VYSVĚTLENÍ, ZMĚNA A DOPLNĚNÍ ZADÁVACÍ DOKUMENTACE Č. 13

Název veřejné zakázky: **Nová plavecká hala Litvínov**

Vysvětlení a/nebo změna č. 145

Elektroinstalace bude napojena v místě stávajícího pilíře. Pro přehlednost bylo toto napojení vyznačeno v opraveném situačním výkrese PD/ Dokumentace pro provedení stavby/ C-situační výkresy– viz opravená příloha: C2,C3 - celková, koordinační REV3.pdf.

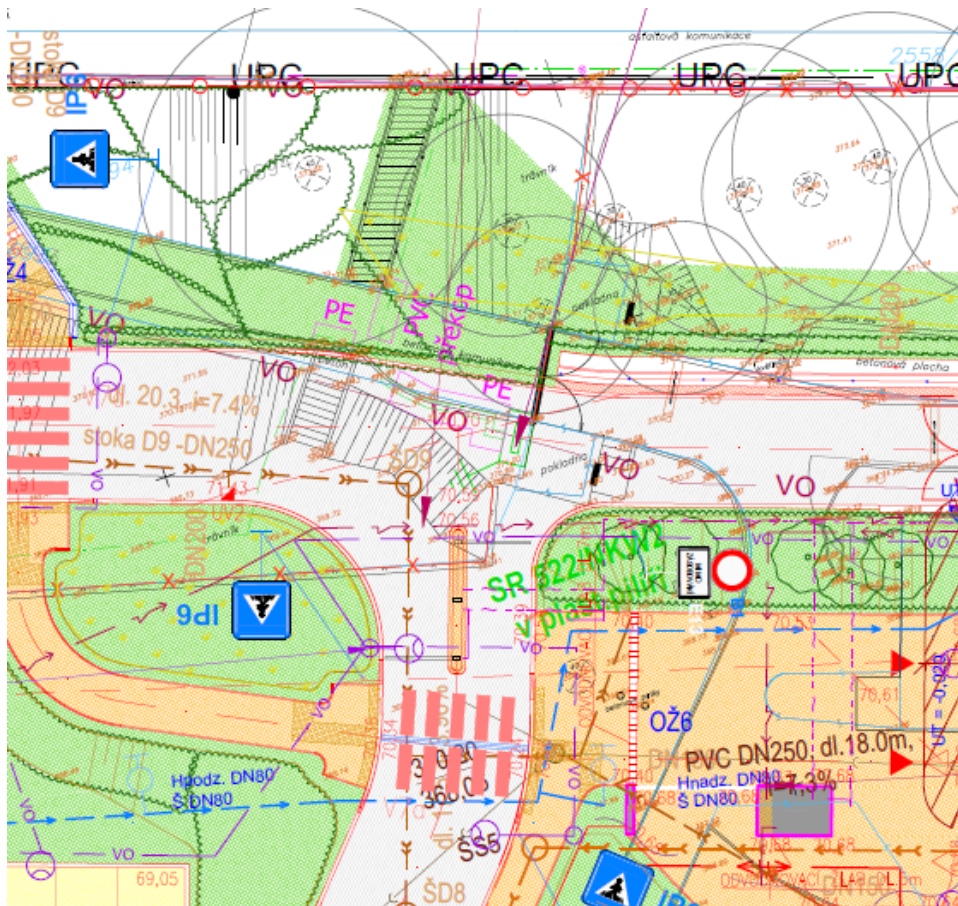
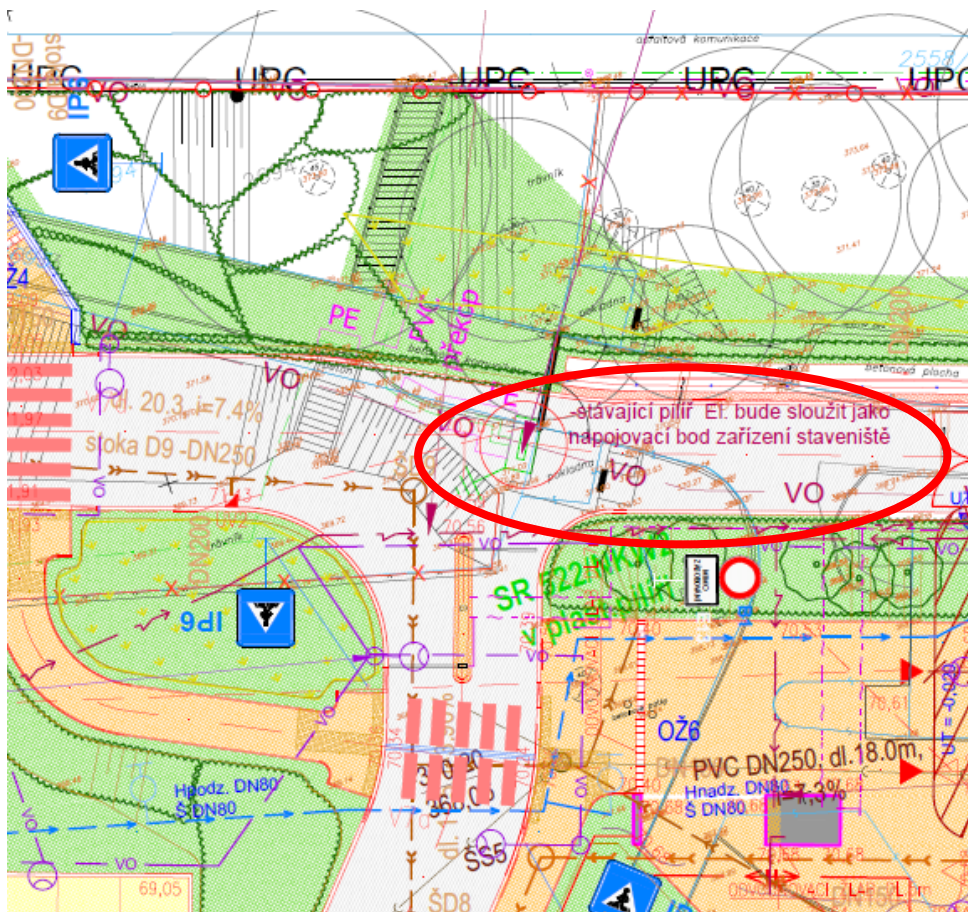
V návaznosti na vysvětlení č.132 žádáme zadavatele o přesné stanovení místa napojovacích bodů elektrické energie a vodovodu v areálu stávajícího koupaliště.

Trafostanice_2023.zip/PDF_Nová_Plavecká_Hala/Vykres_De2_Prehledove_Schema_TS.pdf

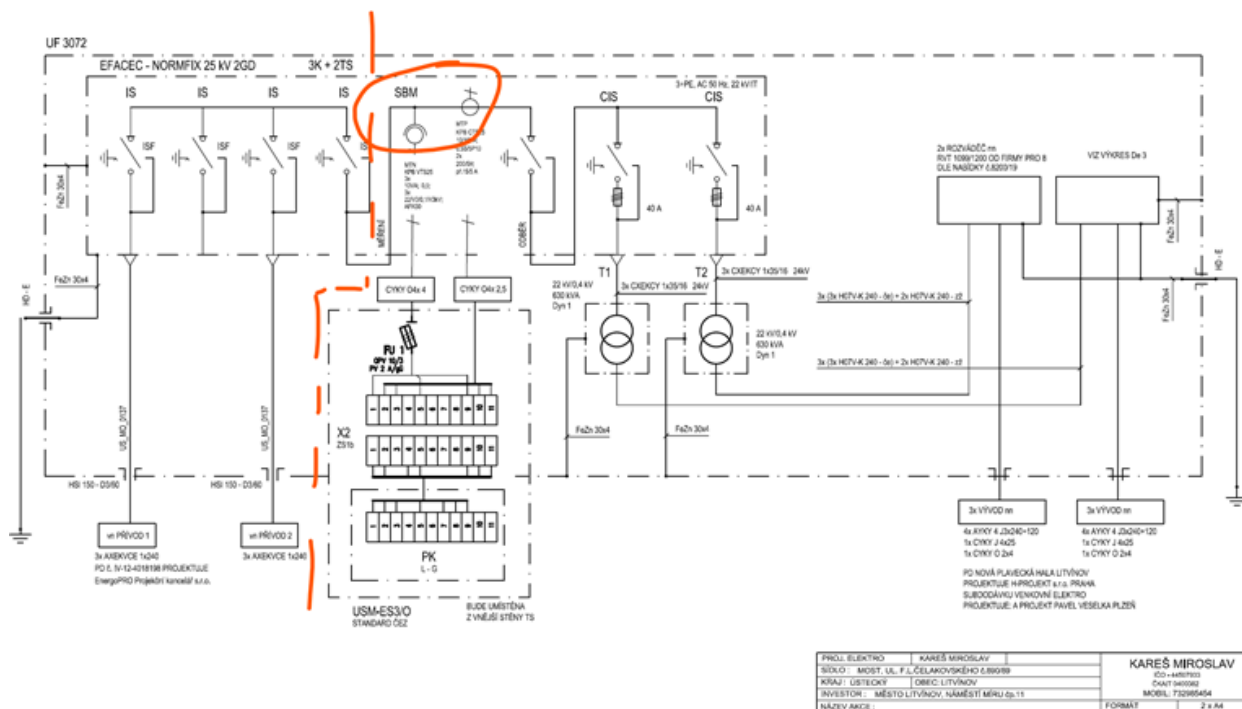
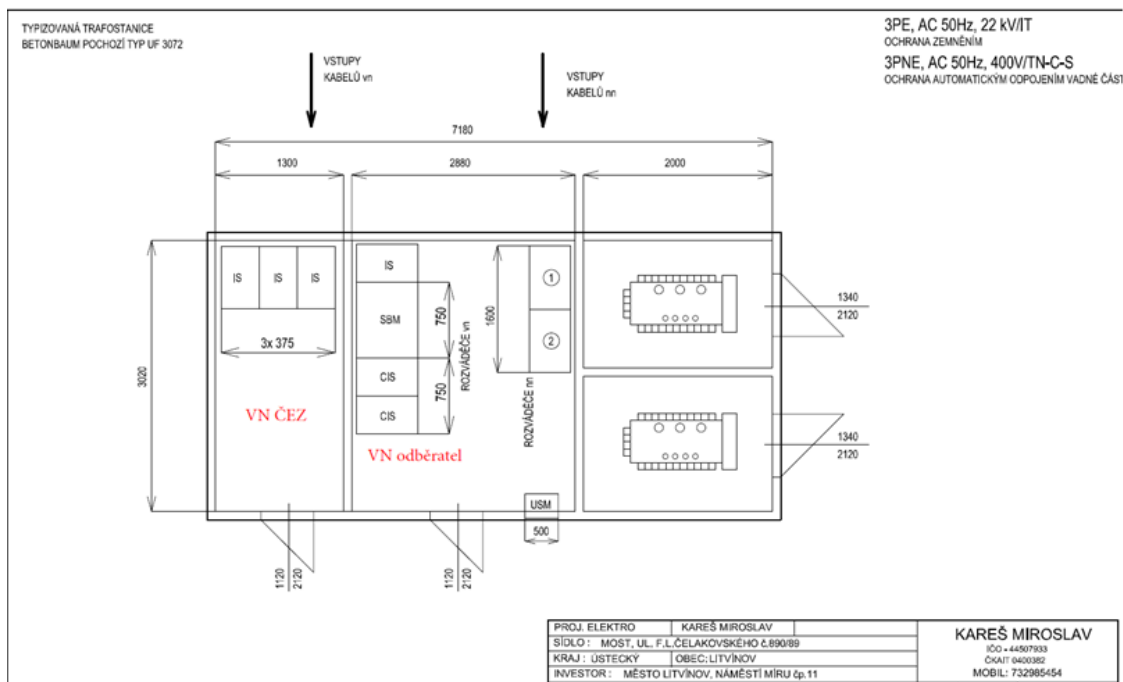
V soupisu prací Trafost-POLDOD je obsažena položka: „rozdávěč vn Normafix 25 kV v sestavě 3xIS(2GD)+IS-SBM-CIS-CIS“ 1 ks.

Žádáme zadavatele o kontrolu, zda se nejedná o zdvojení dodávky se společností ČEZ Distribuce, která podle Smlouvy o uzavření budoucí smlouvy o připojení – Přílohy č.1, do nové trafostanice osadí nový rozvaděč VN typu KKK.

Rozváděč VN („vstupní“) bude v majetku ČEZ Distribuce a bude umístěn ve stavebně odděleném prostoru TS žadatele (Města Litvínov), kterou si vybuduje na pozemku parc. č. 2697, v k.ú. Horní Litvínov. V souběhu kabelové trasy bude instalována HDPE chránička. Dále bude v distribuční části TS instalován optický rozvaděč AXN a přidružené technologie.

Rozváděč odběratele slouží k měření a rozvodu a jištění transformátorů odběratele (vše v majetku odběratele – Města Litvínov).

Pro názornost je označeno rozhraní dodávek a rozváděč odběratele červeně. Viz stávající výkresy:

Původní stav – výkres „107_opěrné stěny tvar.pdf“:

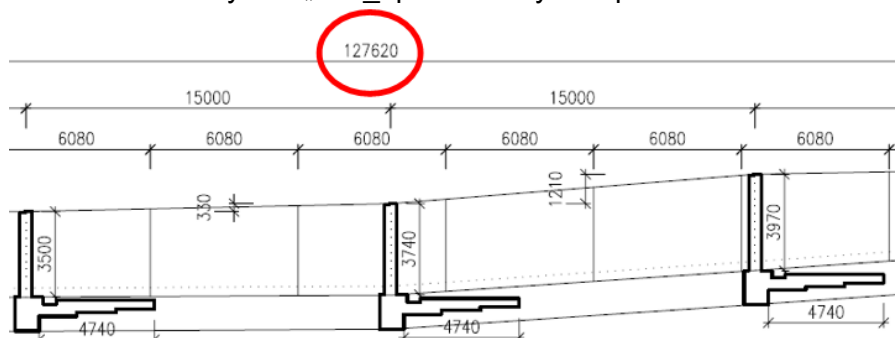
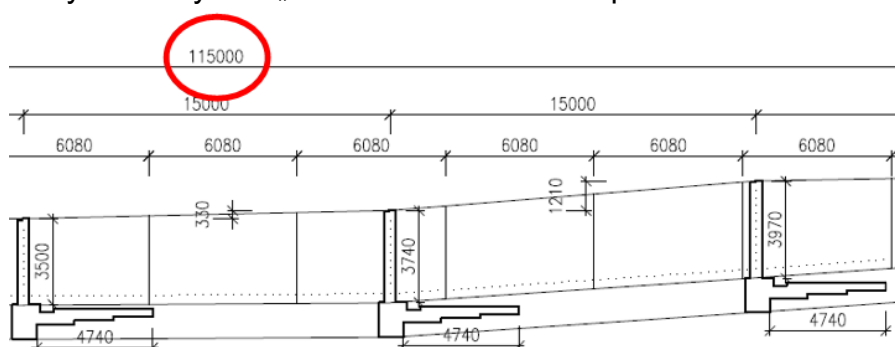
Opěrná zeď ve vytyčovacím výkresu D.2.10.9 je dl.115m ale podle výkresu tvaru D.1.2.107 má být opěrná stěna 2 dlouhá 127,62m.

Žádáme zadavatele o opravu.

Zadavatel provedl ve výkresu „107_opěrné stěny tvar“ v části PD\Dokumentace provedení stavby\D.1.2 Stavebně konstrukční řešení\ 107_opěrné stěny tvar.pdf opravu délky opěrné stěny na správnou délku 115 m korespondující s vytyčovacím výkresem D.2.10.9. Ve VV není nutné provádět žádné úpravy.

Opravený výkres – viz příloha: 107 OPĚRNÁ STĚNA.pdf., která je součástí Přílohy č. 9 – Projektová dokumentace.
